核燃料物質使用変更許可申請書の一部補正について

核燃料物質使用変更許可申請書の一部補正

大洗研究所（南地区）

新旧対照表

図 10 放射性廃液系統図

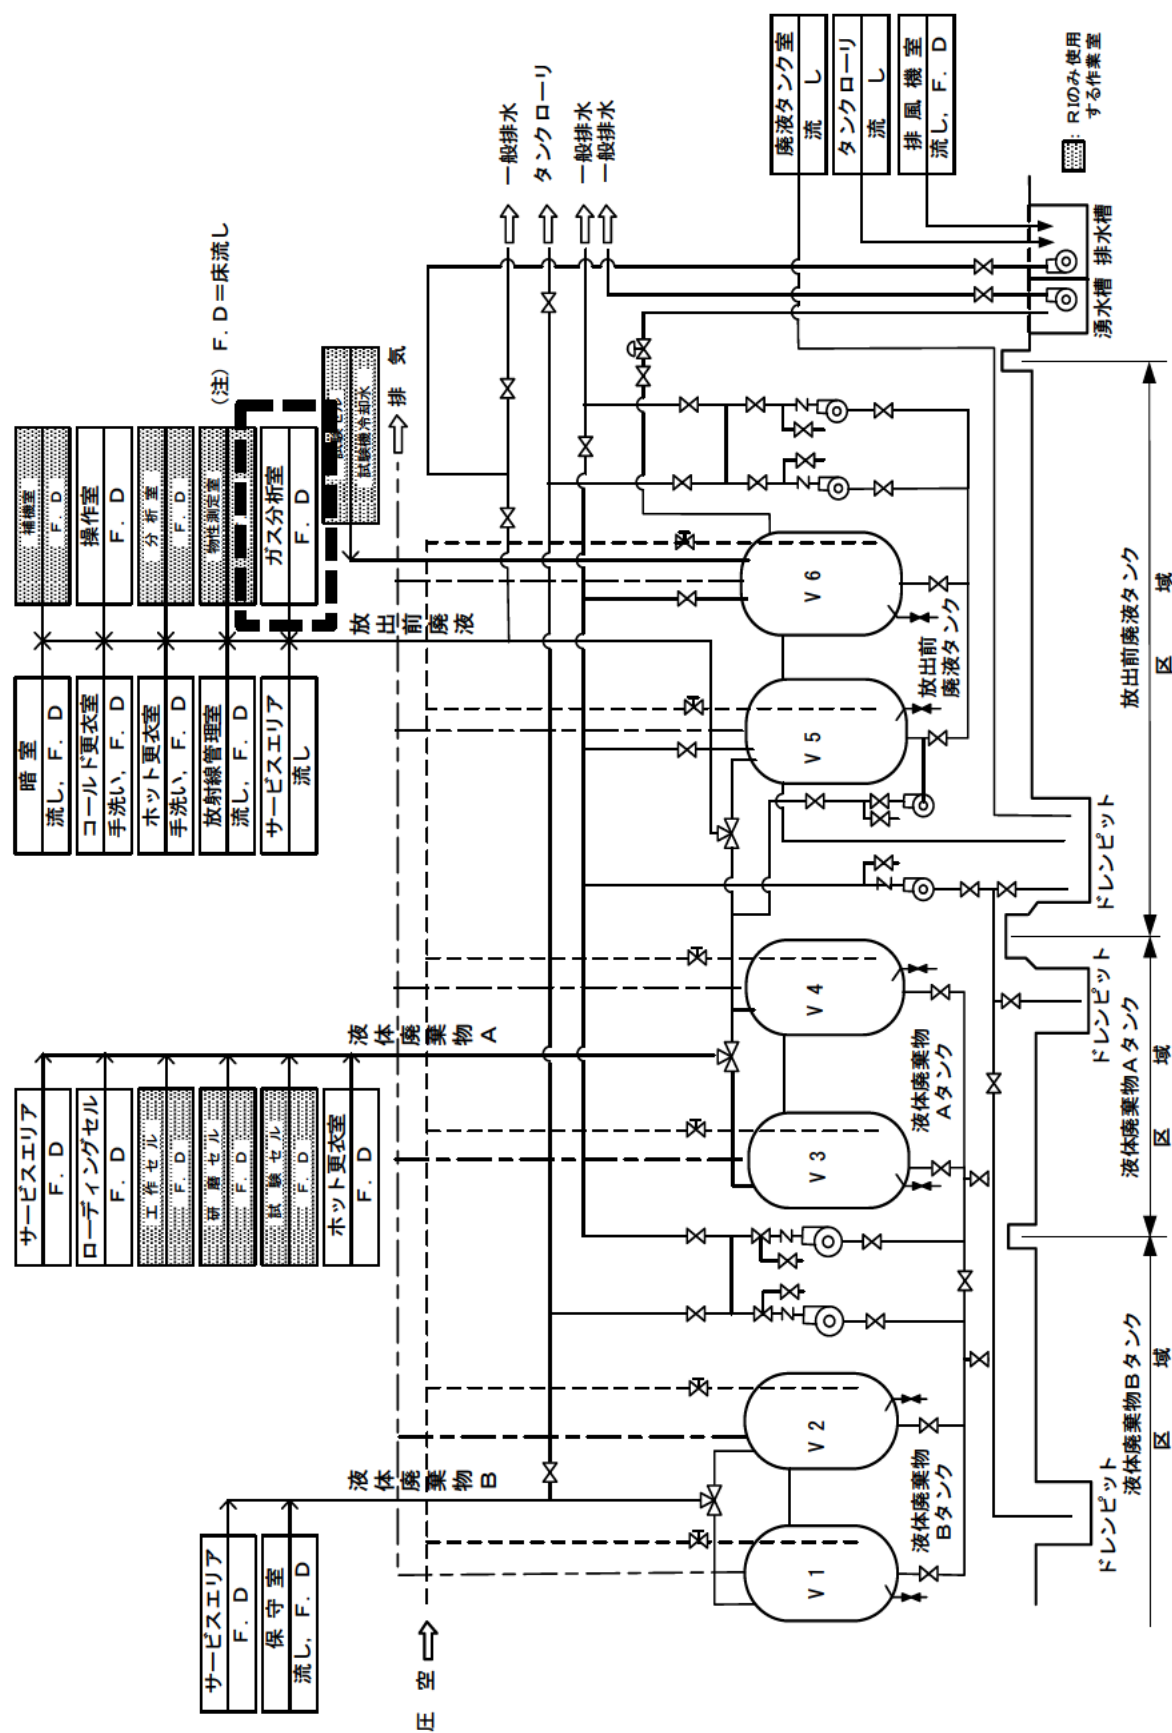
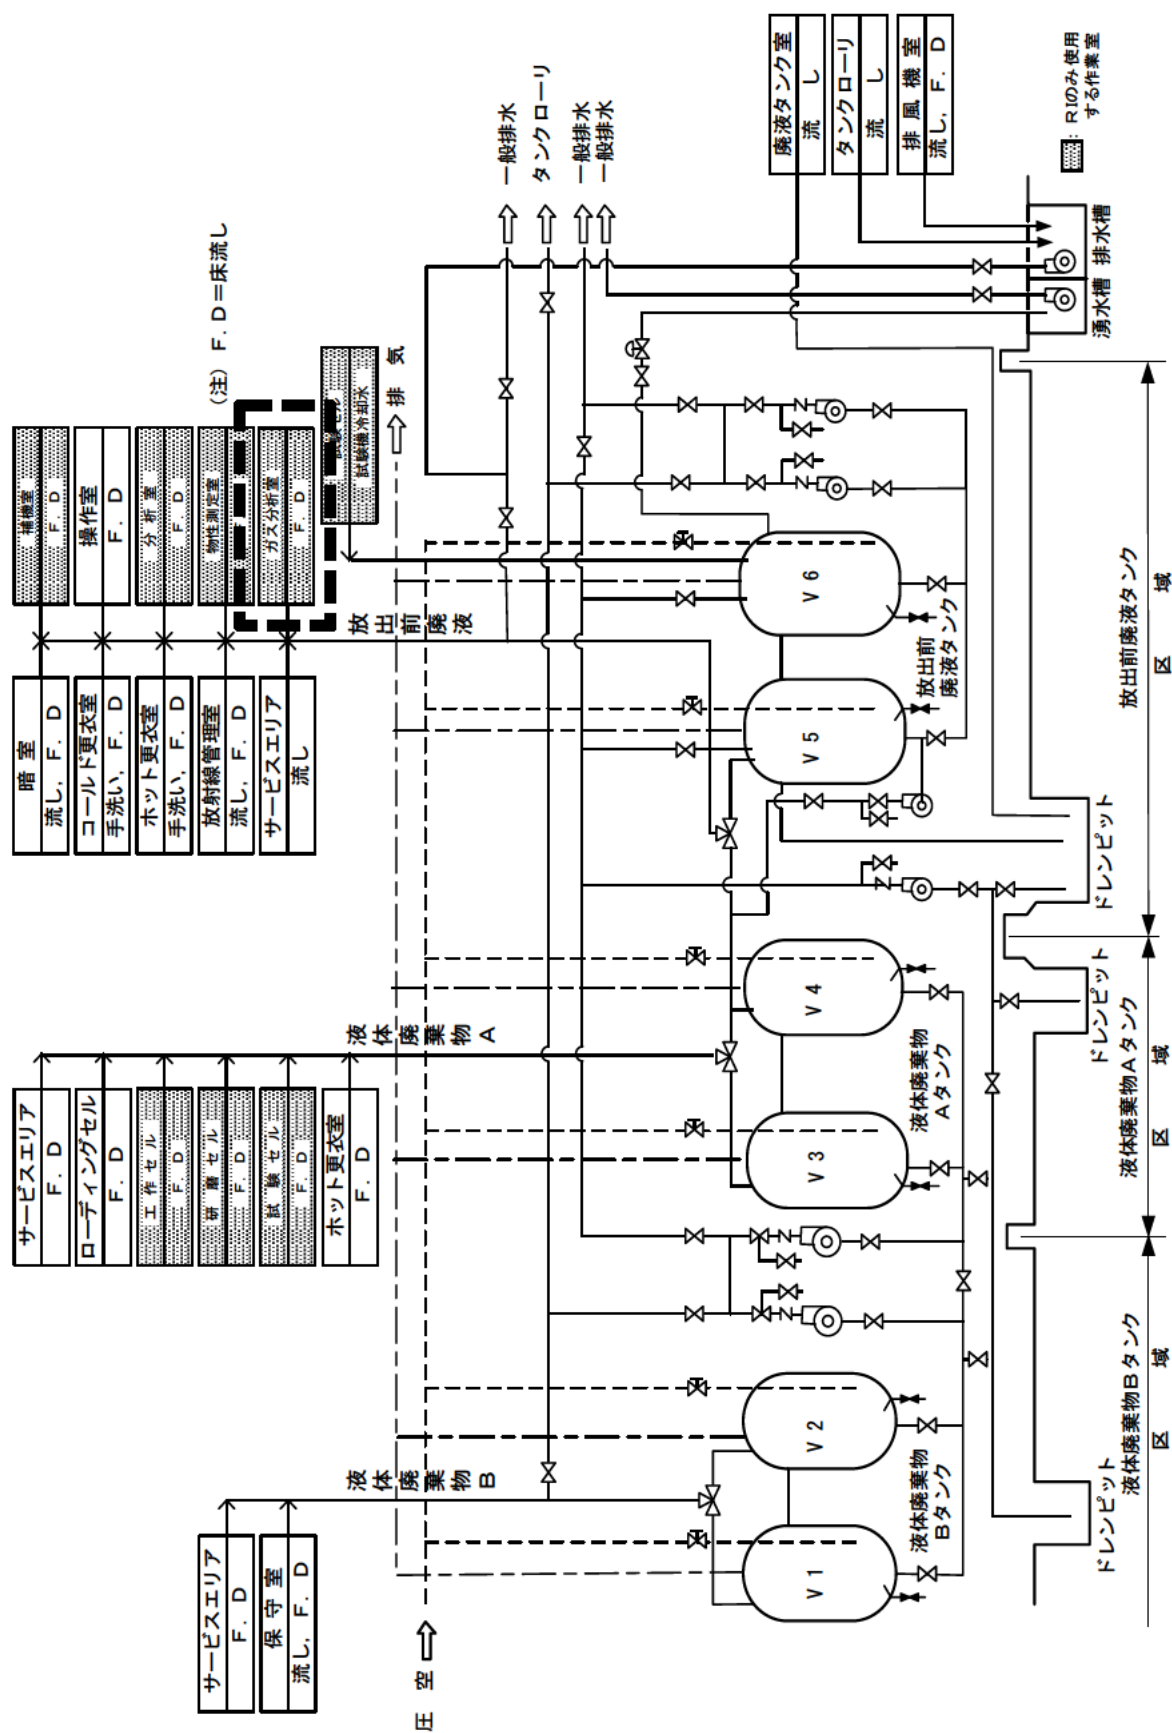
対象	補正前（令和4年1月28日付け令03原機（速材）009の別紙「補正後」）	補正後
	<p>④本文図5（放射線管理設備の配置（1階））及び図10（放射性廃液系統図）のガス分析室を、R Iのみ使用する作業室に変更する。</p> <p>⑤本文図9（排気系統図）のガス分析室グローブボックスを、R Iのみ使用する設備に変更する。</p> <p>（5）固体廃棄物前処理施設（別添5）</p> <p>1）添付書類1について、現行の核燃料物質使用変更許可申請書の「障害対策書」及び「安全対策書」の該当する項目の記載の転記を行うとともに、使用施設等の位置、構造及び設備の基準に関する規則（以下「許可基準規則」という。）への適合に伴う記載の見直しを行う。</p> <p>2）添付書類2について、現行の核燃料物質使用変更許可申請書の「安全対策書」の該当する項目の記載の転記を行うとともに、許可基準規則への適合に伴う記載の見直しを行う。</p> <p>3）添付書類3について、現行の共通編の適合に伴う見直しを行う。</p> <p>4）添付書類4の記載を追加する。</p> <p>（6）第2照射材料試験施設（別添6）</p> <p>1）核燃料物質等の使用が終了した設備（No. 3セル及びNo. 4セル）について、以下の変更を行う。</p> <p>①本文8項（核燃料物質の貯蔵施設の位置、構造及び設備）、表2-1（1）（場所別使用方法）、表2-2（各取扱場所の最大取扱量）、表7-1（セルの構造）、表7-2（2）（セルの主要付属設備）、表7-3（セルの主要試験機器）、表8-1（貯蔵設備の概要）、図1（試料の流れの概要）、添付書類1の1項（閉じ込めの機能）、表2-1（最大取扱放射能）、表2-2（各取扱場所の線源条件、遮蔽体及び評価条件）、表2-3（各取扱場所のガンマ線及び中性子線に対する遮蔽能力）及び図2-1（セルの遮</p>	<p>④本文図5（放射線管理設備の配置（1階））及び図10（放射性廃液系統図）のガス分析室を、R Iのみ使用する作業室に変更する。</p> <p>⑤本文図9（排気系統図）のガス分析室グローブボックスを、R Iのみ使用する設備に変更する。</p> <p>（5）固体廃棄物前処理施設（別添5）</p> <p>1）添付書類1について、現行の核燃料物質使用変更許可申請書の「障害対策書」及び「安全対策書」の該当する項目の記載の転記を行うとともに、使用施設等の位置、構造及び設備の基準に関する規則（以下「許可基準規則」という。）への適合に伴う記載の見直しを行う。</p> <p>2）添付書類2について、現行の核燃料物質使用変更許可申請書の「安全対策書」の該当する項目の記載の転記を行うとともに、許可基準規則への適合に伴う記載の見直しを行う。</p> <p>3）添付書類3について、現行の共通編の適合に伴う見直しを行う。</p> <p>4）添付書類4の記載を追加する。</p> <p>（6）第2照射材料試験施設（別添6）</p> <p>1）核燃料物質等の使用が終了した設備（No. 3セル及びNo. 4セル）について、以下の変更を行う。</p> <p>①本文8項（核燃料物質の貯蔵施設の位置、構造及び設備）、表2-1（1）（場所別使用方法）、表2-2（各取扱場所の最大取扱量）、表7-1（セルの構造）、表7-2（2）（セルの主要付属設備）、表7-3（セルの主要試験機器）、表8-1（貯蔵設備の概要）、図1（試料の流れの概要）、添付書類1の1項（閉じ込めの機能）、表2-1（最大取扱放射能）、表2-2（各取扱場所の線源条件、遮蔽体及び評価条件）、表2-3（各取扱場所のガンマ線及び中性子線に対する遮蔽能力）及び図2-1（セルの遮</p>

・グローブボックスの使用終了に伴う見直し
